改善箇所説明図

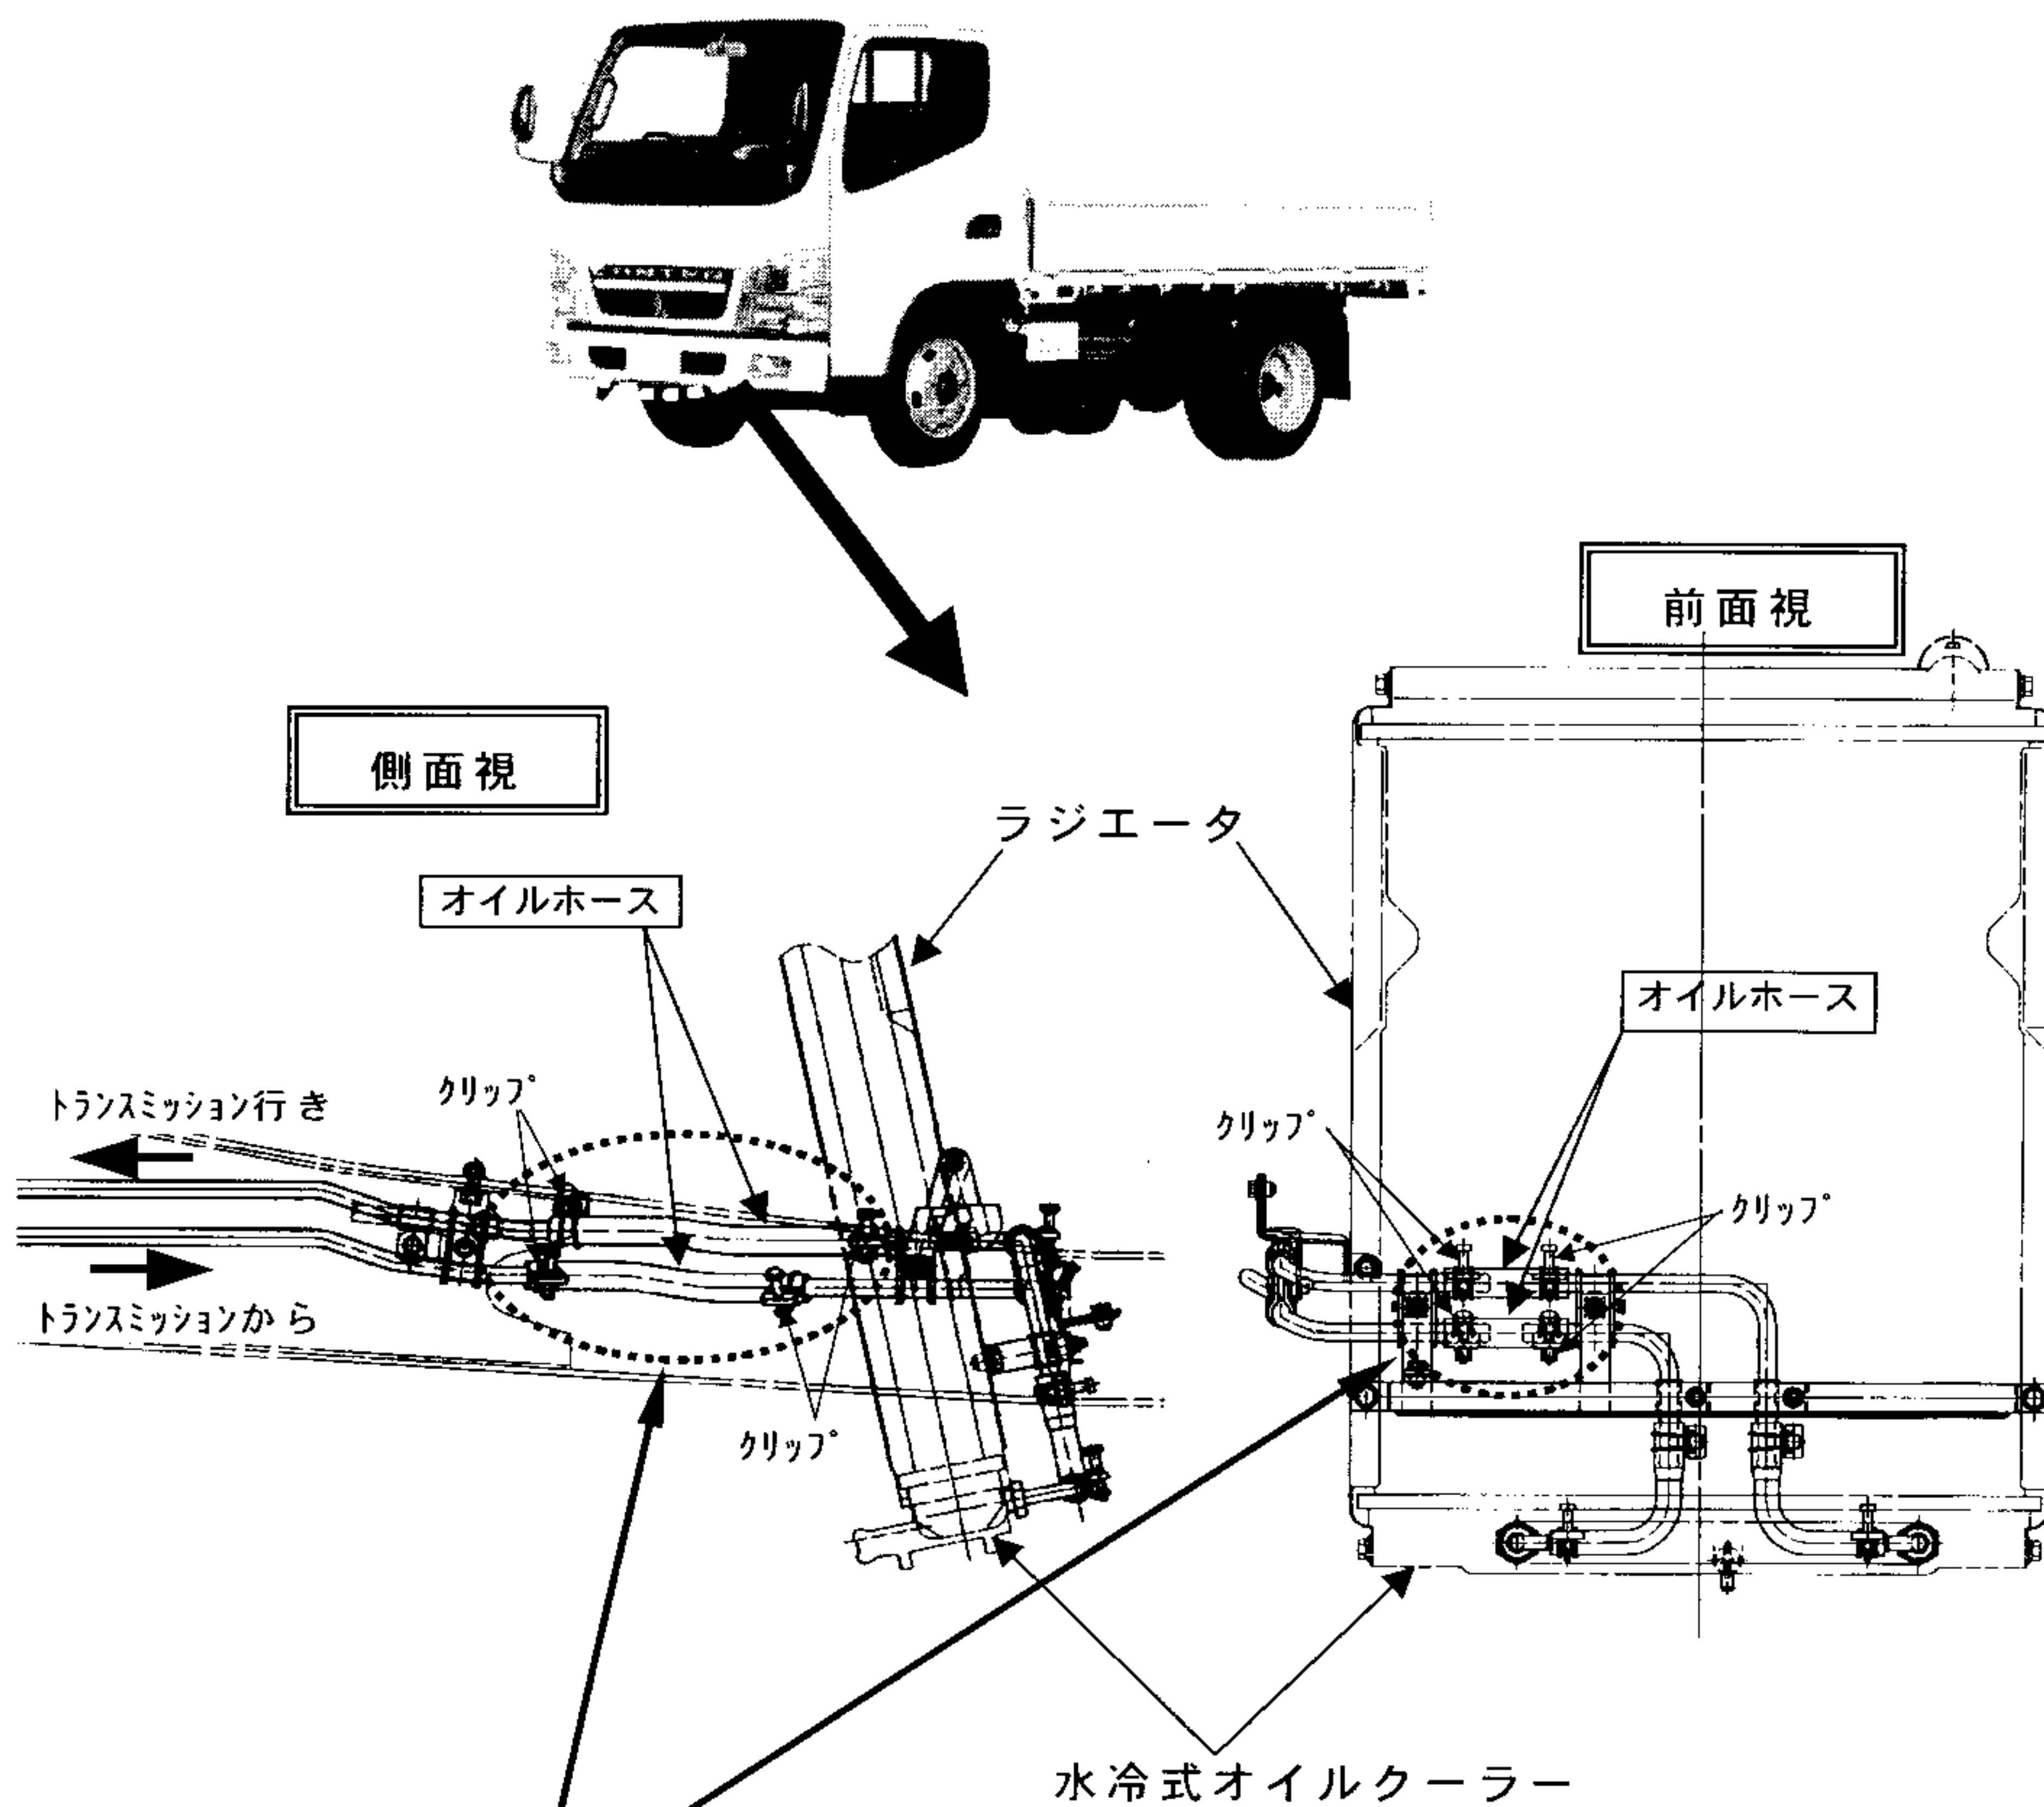
基準不適合発生箇所

自動変速機の油圧系統のオイルホースにおいて、当該ホースの加硫工程が不適切でゴム硬度の低いものがあるため、当該ホースのクリップによる締付力が低下し、最悪の場合、ホースが抜けてオイルが漏れ、走行できなくなるおそれがある。

改善の内容

全車両、オイルホースを良品と交換する。

注 : □ は、交換部品を示す。

識別：作業終了後右ドアピラー部ストライカ下部に青色シールを貼付けする。
